EXCMO. AYUNTAMIENTO  
DE  
RINCÓN DE LA VICTORIA  
(MÁLAGA)

Área: URBANISMO  
Expediente: 18571/2022  
Asunto: APROBACIÓN INICIAL ESTUDIO DETALLE CALLE VALENCIA 7

**DECRETO DE ALCALDÍA**

En relación con el Estudio de Detalle para la ordenación de alineaciones, rasantes y volúmenes de edificación sobre la parcela sita en Calle Valencia, 7 de Torre de Benagalbón, promovido por D. Alfonso Fernández Fernández, con fecha 8 de diciembre de 2022, RGE nº 30166.

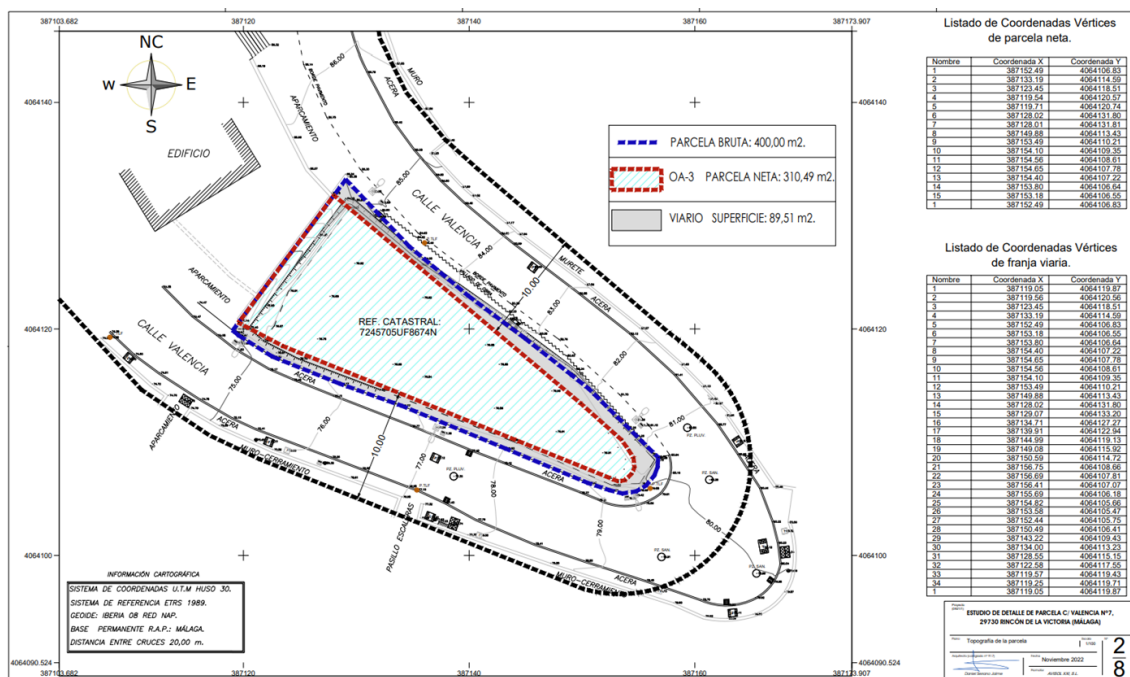
La parcela objeto del presente Estudio de Detalle se ubica en el número 7 de la calle Valencia del municipio malagueño del Rincón de la Victoria. Su referencia catastral es 7245705UF8674N0001GS. La actuación tal y como se puede apreciar en la imagen siguiente, presenta los siguientes linderos:

- Al Norte, Este y Sur con calle Valencia.
- Al Oeste con la parcela de referencia catastral 7245704UF8674N.

**Separaciones a linderos propuestos en el ED**

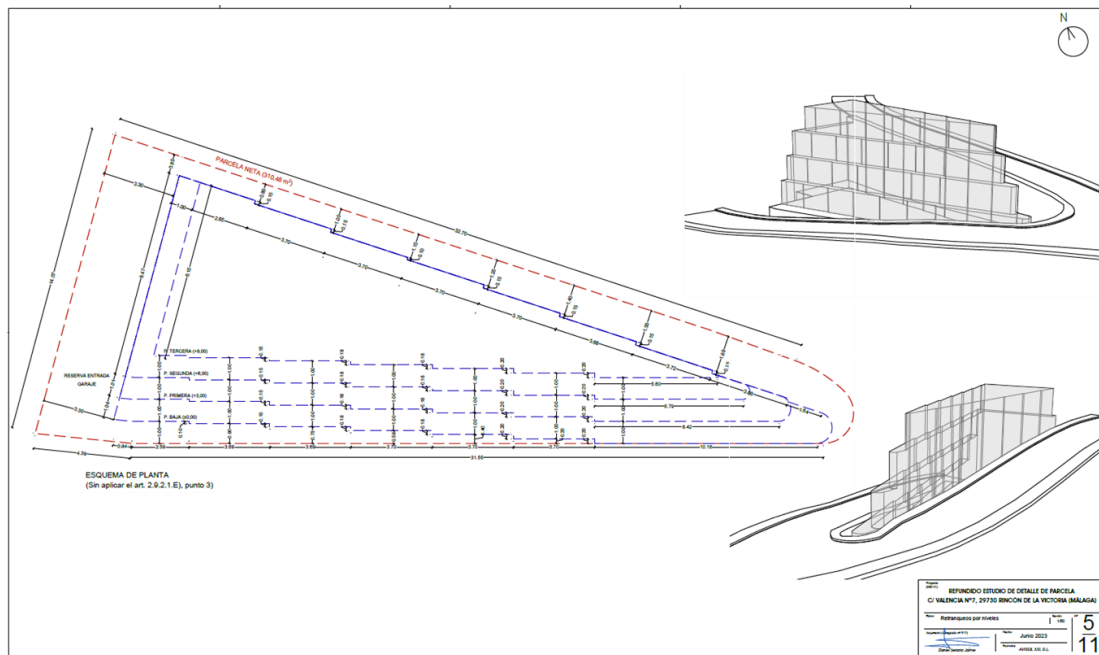
En el plano 04 y 06 del ED, se analiza la volumetría admisible conforme a la normativa de aplicación (modelo 01) y en el plano 05 se analiza la volumetría propuesta que no cumple con la separación a linderos al norte de la parcela ya que la calle baja, aumentando la altura del edificio por lo que debería aumentarse también su retranqueo, además de no permitir una edificación escalonada ya que el retranqueo sería de 1/3 de su altura total.

Teniendo en cuenta lo anterior, de la aplicación de estas separaciones resultaría un edificio disconforme con la ordenanza de edificación en ladera y con el contexto donde se ubica, y además impediría agotar el aprovechamiento asignado a la parcela, siendo válido la modificación de estos parámetros a través del ED propuesto en el modelo 2, para la adopción de otras soluciones que mantenga el espíritu de la norma facilitando la integración ambiental de la edificación. En el ED se propone un modelo 2 (plano 05) que establece la anterior separación a linderos ajustándose a la altura de cada planta por separado, resultando una edificación escalonada:

Esta modificación produce el aumento de la superficie de ocupación posible en las plantas bajas, lo cual se justifica en el ED y en el párrafo siguiente, posibilitando una mayor utilización del aprovechamiento asignado a la parcela sin llegar a superar el valor de 2,00 m<sup>2</sup>/m<sup>2</sup>s, 620,98 m<sup>2</sup> de techo edificable, estableciendo una ordenación con un techo máximo de 568,79 m<sup>2</sup>.

En cuanto a la ocupación propuesta, se propone su ampliación al 65% asimilable a la subzona OA-2, para así poder consumir la edificabilidad atribuida en la parcela, y para facilitar la distribución escalonada en la misma. Este parámetro nos daría una ocupación de la edificación en la parcela máxima de 201,81 m<sup>2</sup>, medidos en su proyección horizontal total y no por planta, dando en el modelo propuesto en su planta más amplia (Planta primera), un total de unos 182 m<sup>2</sup> aproximadamente.

**Propuesta volumétrica del ED**

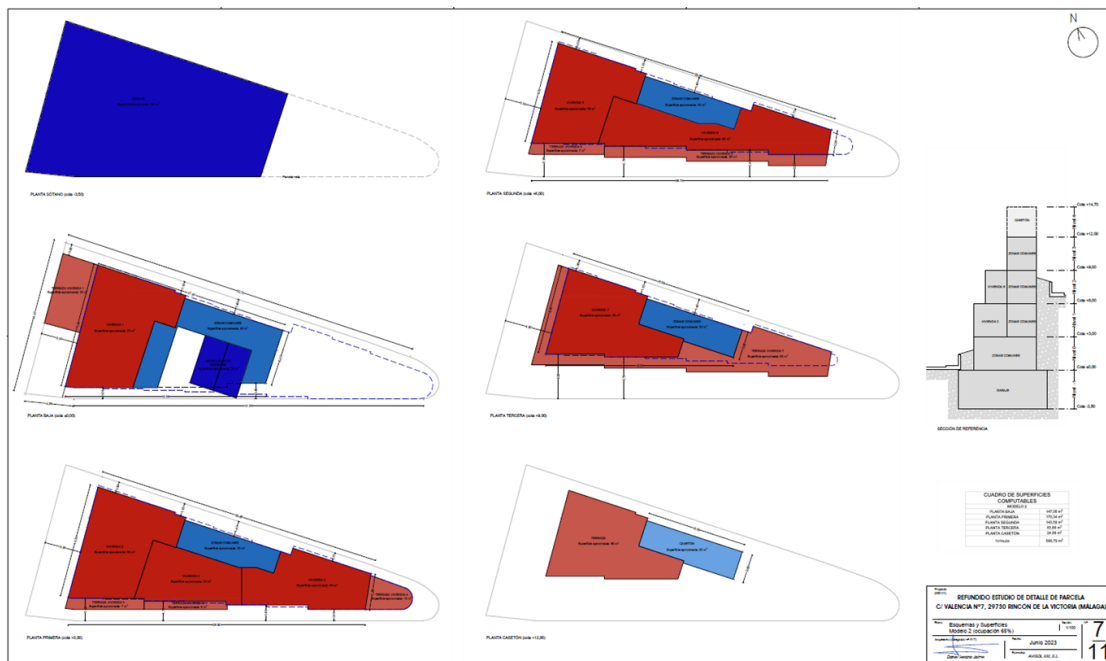
Se propone un Estudio de detalle para la modificación de la volumetría permitida por la subzona OA-3, que **modifica los parámetros de Ocupación, Separación a linderos y altura edificable, sin alterar la edificabilidad que se mantiene en 2,00 m<sup>2</sup>/m<sup>2</sup>s al ser la misma en la OA-2, y sin suponer un aumento del aprovechamiento de la parcela ya que se mantiene un techo máximo de 620,98 m<sup>2</sup>, proponiendo un volumen con una edificabilidad aproximada de 568,79 m<sup>2</sup>.**

Se propone una edificación escalonada que se adapta a la pendiente de la parcela, superando la separación a linderos establecida en el art. 7.4.2. de la Ordenanza OA, que la limita a 1/3 de la altura del edificio, estableciendo una separación a linderos por cada planta. También se limita la altura máxima a la de la subzona OA-2, siendo esta de PB+3, con una volumetría con una altura máxima de 13 m.

La propuesta **no conlleva un incremento del aprovechamiento ni de la edificabilidad permitida en la parcela, ni afecta negativamente a las dotaciones**, conforme a lo establecido en el art. 94.2 del Decreto 550/2022, reglamento de la LISTA, puesto que se mantiene el índice de edificabilidad máxima de 2,00 m<sup>2</sup>t/m<sup>2</sup>s, quedándose por debajo de este valor, en 1,83 m<sup>2</sup>t/m<sup>2</sup> aproximadamente.

Se informa **favorable la aprobación del Estudio de Detalle** en la parcela sita en Calle Valencia, 7, 29730, Rincón de la Victoria (Málaga), para su aprobación inicial y la realización del trámite de información pública preceptivo”.
